# Tram vers l'Ouest

Koenigshoffen - Hohberg - Eckbolsheim - Wolfisheim

Atelier participatif  
du 13/12/2021

Synthèse des 3 ateliers thématiques  
Premières propositions d'aménagement / Enrichissements

- E** Bande ou piste cyclable bidirectionnelle
- F** Circulation VL / Bus 50 km/h

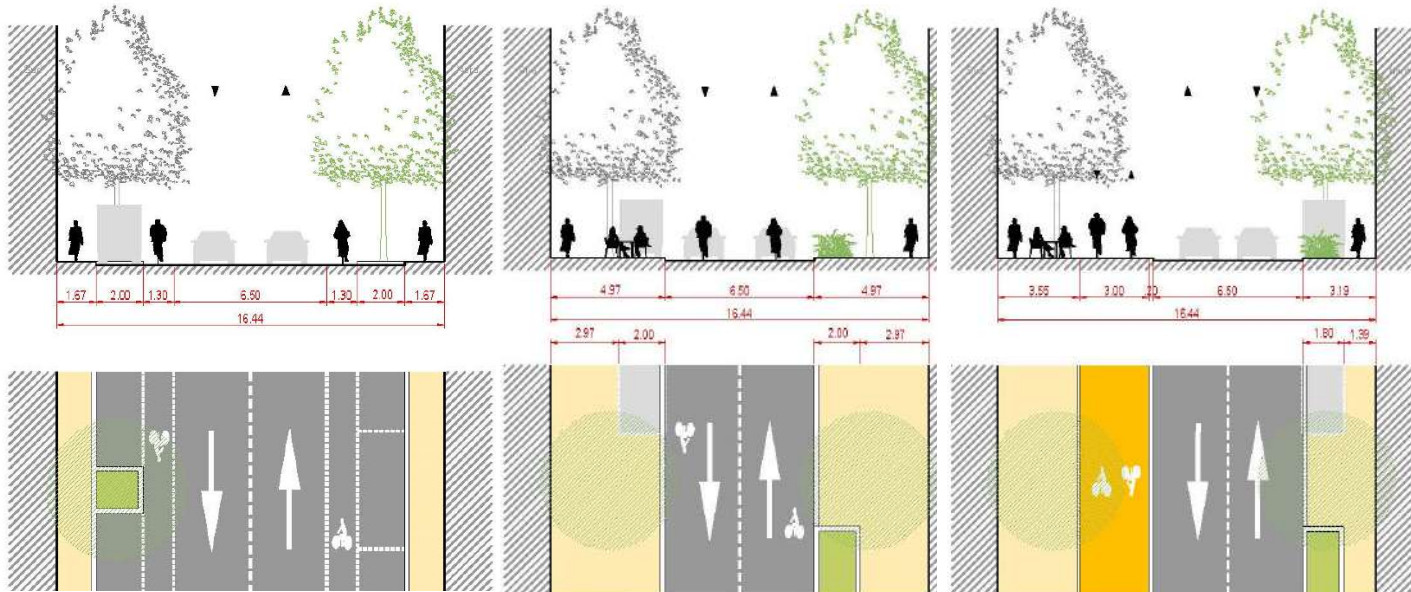
- **Q : la zone de rencontre n'est pas favorable aux cyclistes.**  
R : La zone de rencontre contribue à une importante baisse de la vitesse des automobiles. En revanche, la vitesse des cyclistes est également limitée. Elle oblige aussi à une obligation d'attention mutuelle entre les automobilistes et les cyclistes.

## Solution passerelle > Esquisse et volumétrie

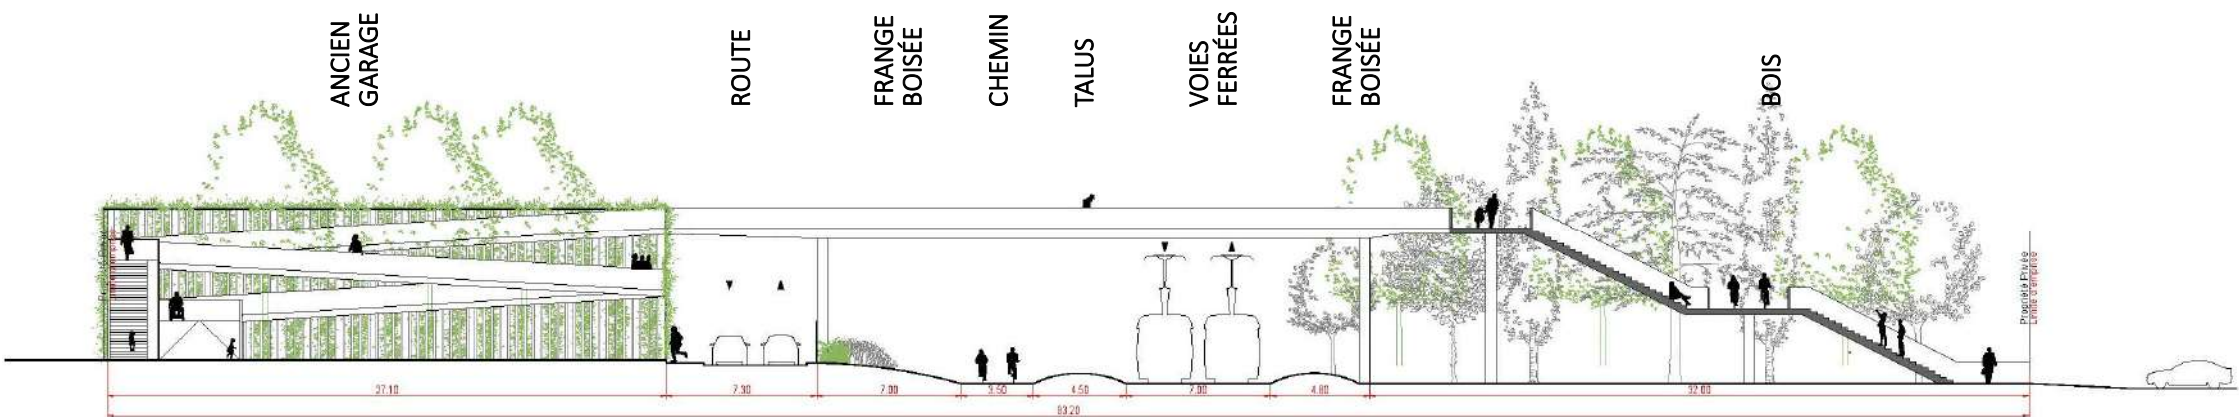
- **Q : quelle est la hauteur de la passerelle en comparaison avec un immeuble :**  
R : 7m = 2 étages.
- **Q : comment le choix sera-t-il fait entre les 2 solutions ? Quel horizon ?**  
R : à l'enquête publique d'ici mai 2022 en fonction d'une analyse multicritères et des retours de concertation.
- **Q : le souterrain pourrait être intéressant en terme de cohabitation vélos/cyclistes et de pentes.**  
R : l'Eurométropole prend acte de cet avis.
- **Les lumières permanentes dans un tunnel ne sont pas écologiques.**  
R : l'Eurométropole prend acte de cet avis.
- **Les présents sont plus favorables à la passerelle qu'au souterrain.**
